改善箇所説明図

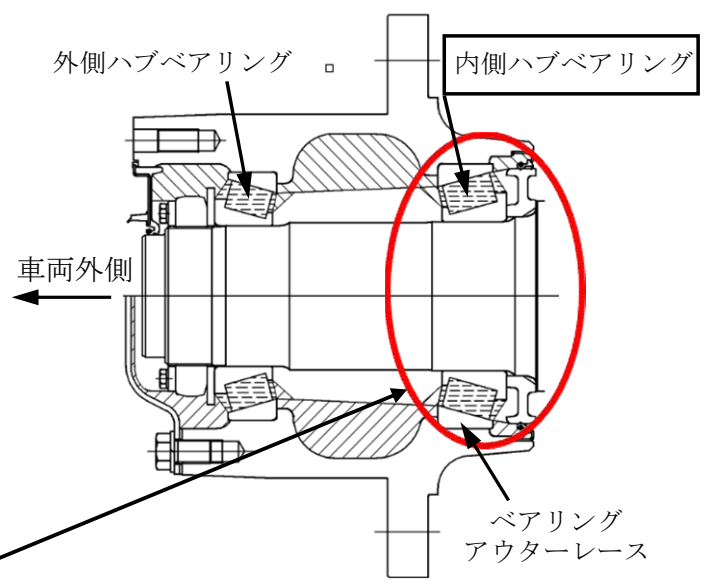
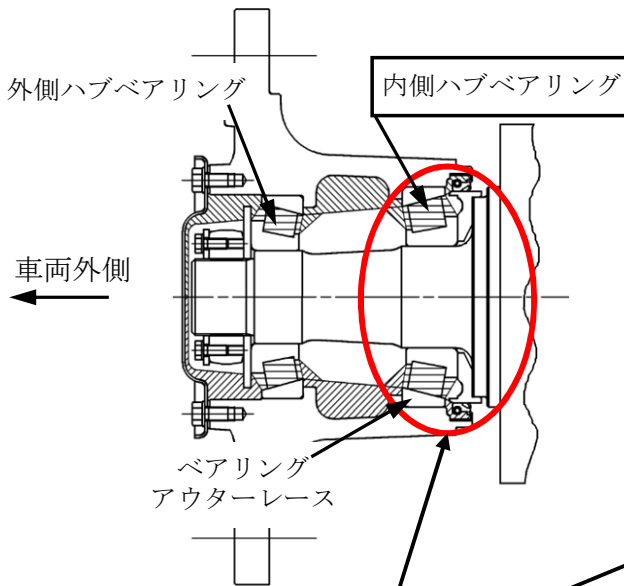
基準不適合発生箇所

※上図の斜線で示されている部分にグリースが充填されている。

大型及び中型トラックにおいて、内側ハブベアリングのグリース充填量が不足しているものがある。そのため、そのままの状態で使用を続けると、ハブベアリングが潤滑不良になり、最悪の場合、走行不能または火災に至るおそれがある。

改善の内容
 全車両、総軸（全輪）内側ハブベアリング部を点検し、ベアリングが損傷しているものは新品に交換する。また、損傷がないものはグリースを適正量充填する。

識別：各軸のハウジング後方左側に白色ペイントを塗布する。
